関西電力株式会社高浜発電所1号炉、2号炉、3号炉及び4号炉の設置変更許可申請 (津波警報等が発表されない可能性のある津波への対応) に関する審査の概要(案)

原子力規制庁

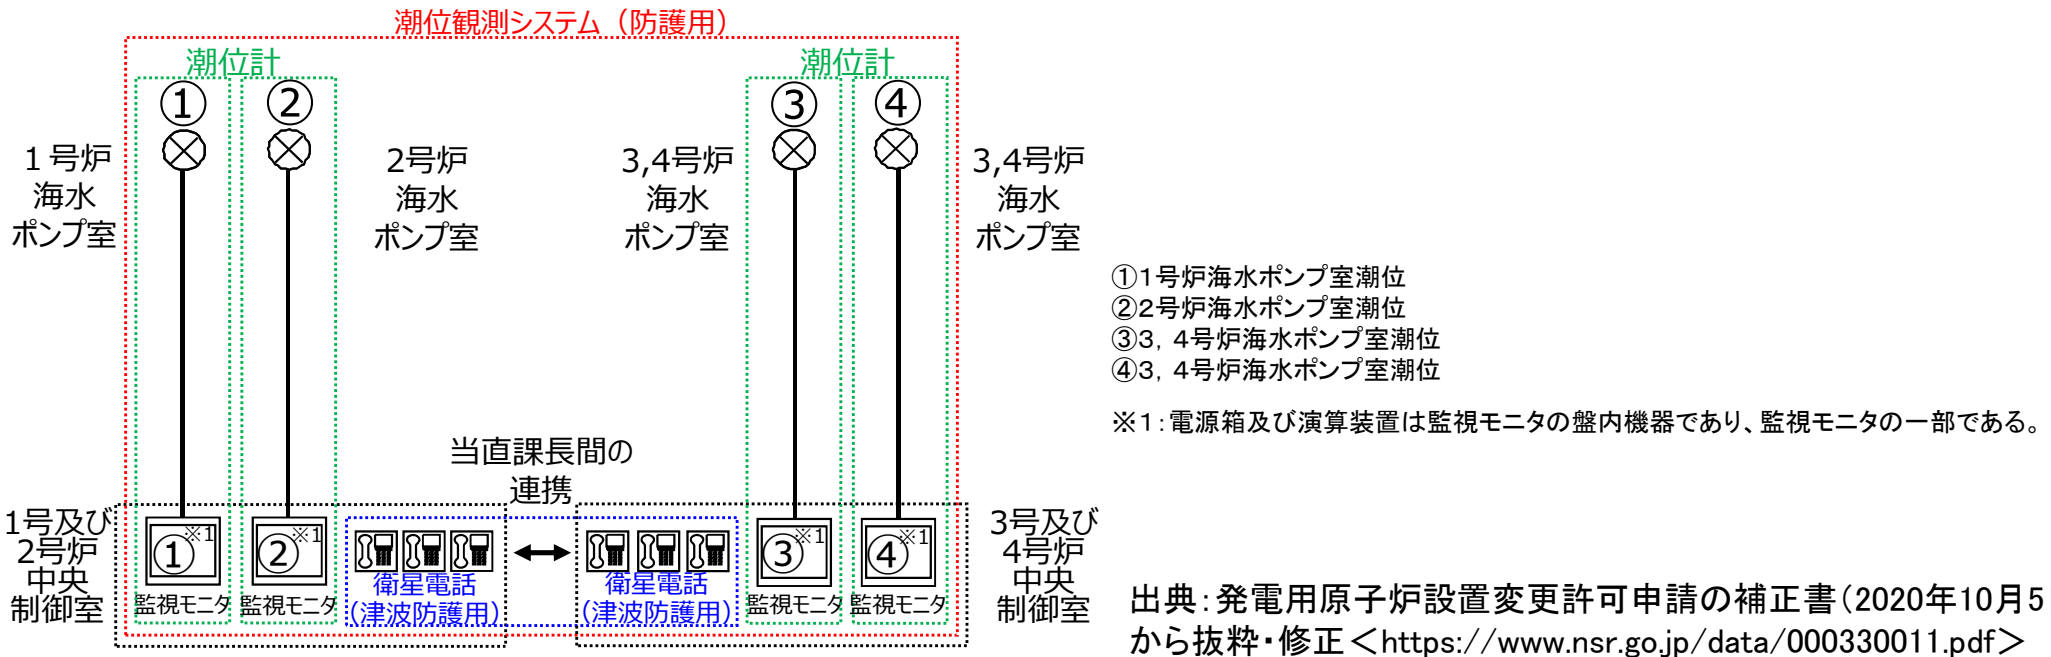
- ② ①の各種パラメータスタディから得られた第1波の水位に対する第2波以降の水位の最大の増幅比率(3.7倍)を用い、T.P.+3.5mから逆算した値(10分以内に0.64mの水位変動量)を、閉止判断基準に用いる津波の第1波の水位変動量として算出する。

閉止判断基準の設定にあたっては、①及び②から得られた値に潮位の揺らぎ(0.10m)及び余裕を考慮し、さらに、第1波の下降波の先行到達の条件に加え、第1波の上昇波の先行到達の条件も考慮する。

規制委員会は、閉止判断基準について、「潮位観測システム(防護用)のうち2台の潮位計の観測潮位がいずれも10分以内に0.5m以上下降し、その後、最低潮位から10分以内に0.5m以上上昇すること、又は、10分以内に0.5m以上上昇し、その後、最高潮位から10分以内に0.5m以上下降すること」と設定することを確認。

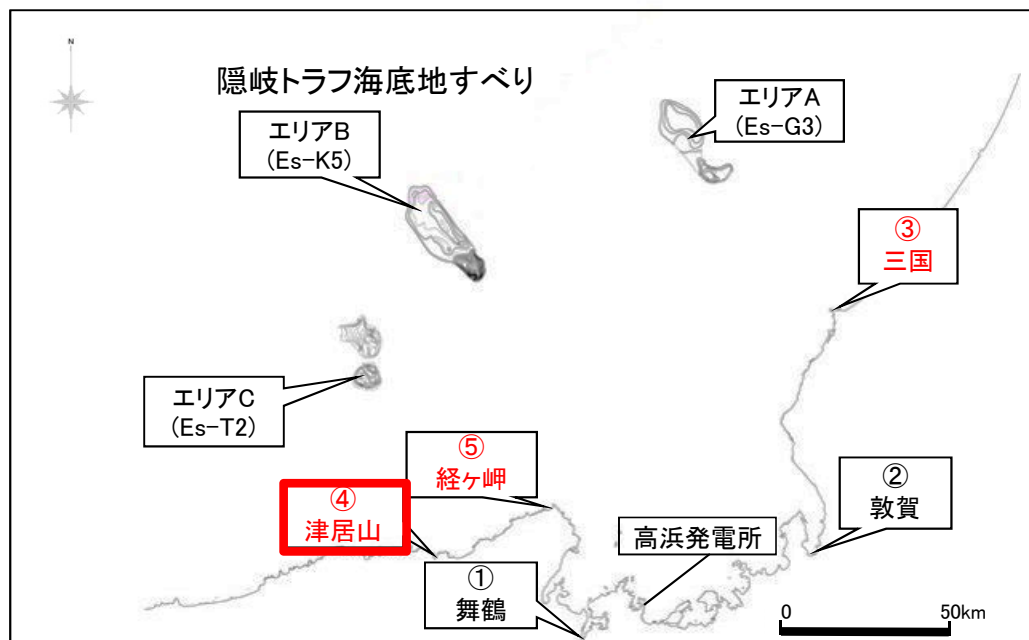
警報なし津波への対応として、1号及び2号炉中央制御室と3号及び4号炉中央制御室において、津波防護施設として設置する潮位観測システム（防護用）（潮位計（発電所構内に合計4台）及び衛星電話（津波防護用）（中央制御室ごとに3台））を用いて連携して潮位観測を行い、2台の潮位計で水位変動量が閉止判断基準に到達した場合、循環水ポンプを停止（プラント停止）し、1号及び2号炉中央制御室において取水路防潮ゲートの閉止操作を行う設計としている。

規制委員会は、以上の設計について、

- ・潮位観測システム（防護用）の安全機能の重要度分類は、取水路防潮ゲート（MS-1）と同等であること
- ・潮位観測システム（防護用）は、1号炉から4号炉で共用することにより、津波を異なる位置で複数台の潮位計により監視することで、安全性が向上するとしていること
- ・潮位観測による閉止判断基準の確認は、1号及び2号炉中央制御室において取水路防潮ゲートの閉止操作を行うため、1号及び2号炉中央制御室と3号及び4号炉中央制御室が衛星電話（津波防護用）を用いて相互に連携して行うとしていることを確認。
